MEMO SMISP – 1.493/ 2.022

ASSUNTO: Impugnação de Edital

REFERÊNCIAS: EDITAL – CONCORRÊNCIA 05/2.022;
PROCESSO ADMINISTRATIVO nº 1.006/2.022

Ref: Edital de Concorrência Pública nº 05/2022 - Processo Administrativo nº 1006/2022

1.3.1. Projeto da Estrutura Metálica (6 vigas)

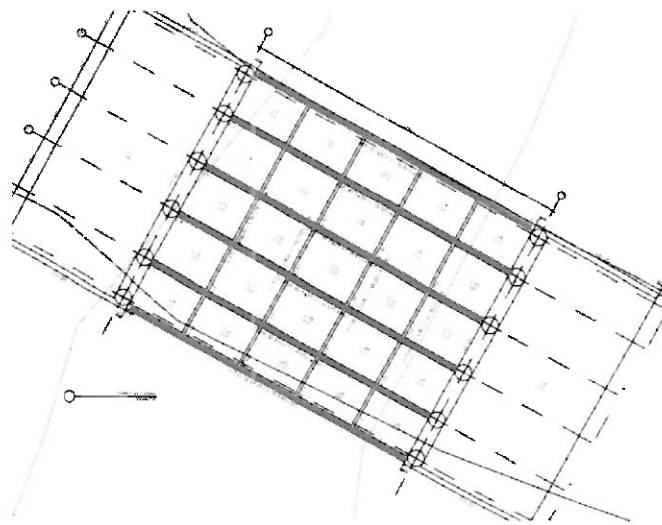
- 1.1. Nos Projetos recebidos não apresenta uma seção transversal da ponte.
- 1.2. Em nenhum Projeto consta onde será localizado o gabião, bem como suas dimensões.
- 1.3. No Projeto da Estrutura Metálica apresenta 6 vigas W610x101, no entanto o Memorial Descritivo cita 7 Vigas.

Como já explicitado em tela o **PROJETO BÁSICO** é composto por 09 (nove) folhas de projeto, inclusive com detalhamento das estruturas – vigas metálicas longitudinais e transversais, base de apoio ao tabuleiro da ponte, projetada em concreto armado; fato primordial, prevalecendo a quaisquer pequenas divergências que possa ocorrer entre os documentos apresentados (projetos x memorial descritivo); ainda assim facilmente adequados na fase de desenvolvimento do projeto

1.4.1 Projeto de Fundação

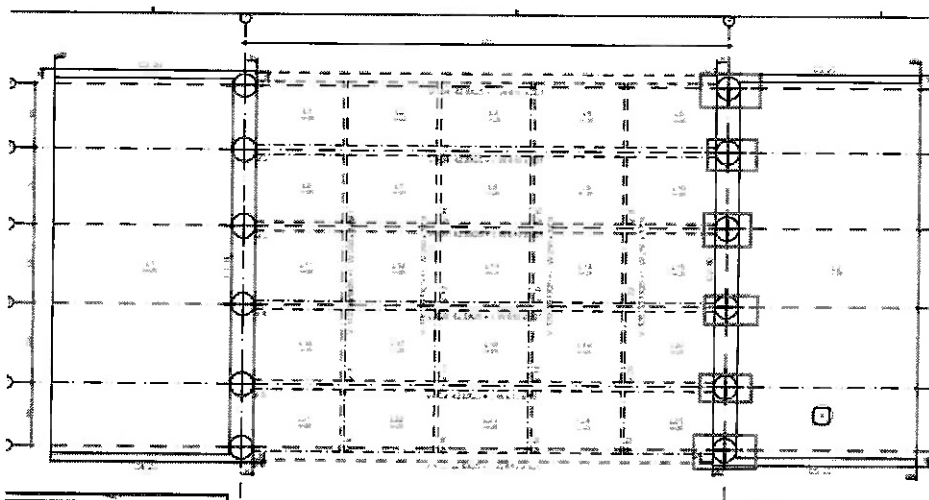
- 1.4. O Projeto de Fundação anexado ao processo apresenta 6 estacas em cada cortina de apoio da ponte, no entanto no Memorial Descritivo são citadas 7 estacas

Idem ao item anterior; incontestavelmente prevalece as informações e dados representados graficamente através das plantas e dados técnicos integrandos ao **PROJETO BÁSICO**, de forma alguma impossibilitando a empresa licitante de avaliar e orçar a obra, mediante a sua expertise profissional.

1.5.1 Projeto de Fundação

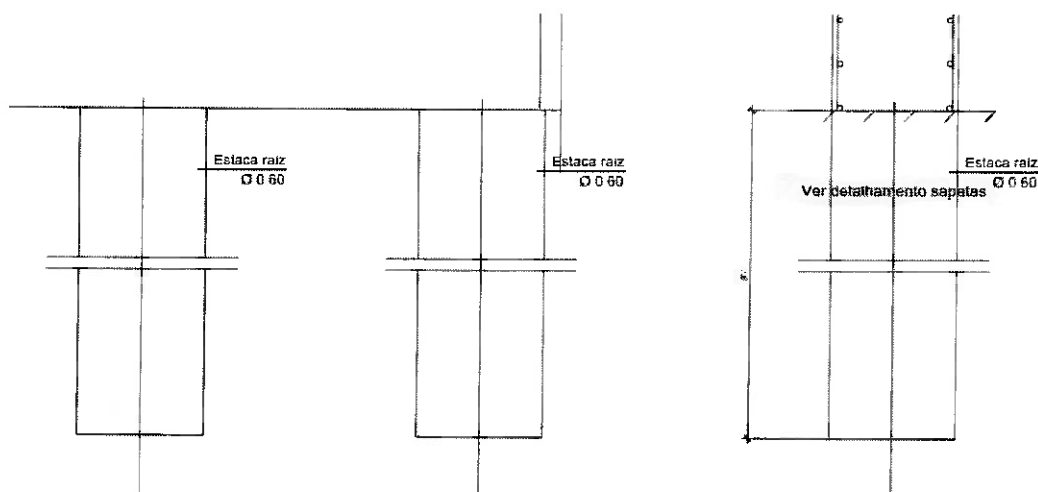
1.5 No Projeto de Fundação consta “ver detalhamento sapatas”, porém não recebemos nenhum Projeto com este detalhamento.

O detalhamento desse elemento de fundação, pode ser detalhado na fase do **PROJETO EXECUTIVO**, porém os dados apresentados através do **PROJETO BÁSICO**, são considerados suficientes, no que tange, as eventuais avaliações visando a proposta financeira da obra, por parte da empresa licitante, uma vez que esse elemento estrutural deve ser adequado, de acordo com os serviços de sondagem executados “in loco”, pontualmente a implantação das estacas.
